株式会社ピスコ販売

## スロットバルブ ET (M5サイズ) 設計変更のご案内

1. 対象商品 スロットバルブ ET  
 [ネジサイズ M5×0.8] 形式:ETM5  
 [ネジサイズ No.10-32UNF] 形式:ETU10U

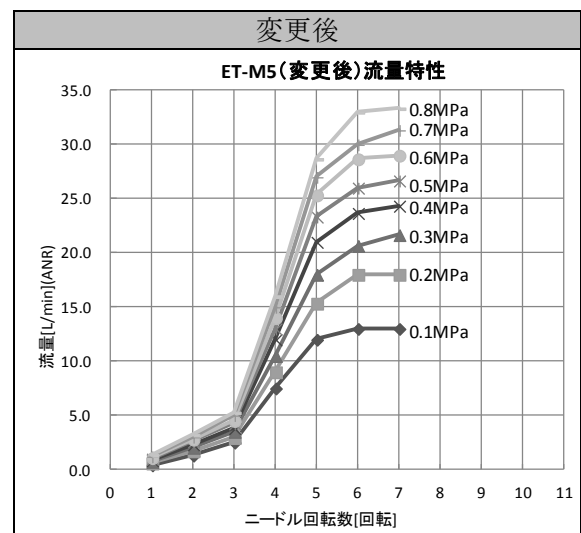
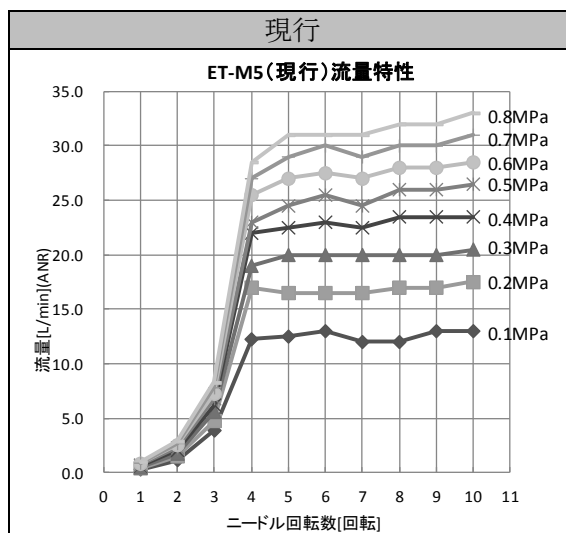
2. 変更内容 1) 外観寸法変更  
 ニードル高さが変更になります。

B		L		質量 (g)
	max	min	max	min	
変更前	25.8	22.2	22.8	19.2	4.6
変更後	23.4	20.6	20.4	17.6	4.3

- 2) 流量特性変更  
 調整幅が広くなり、調整しやすくなります。
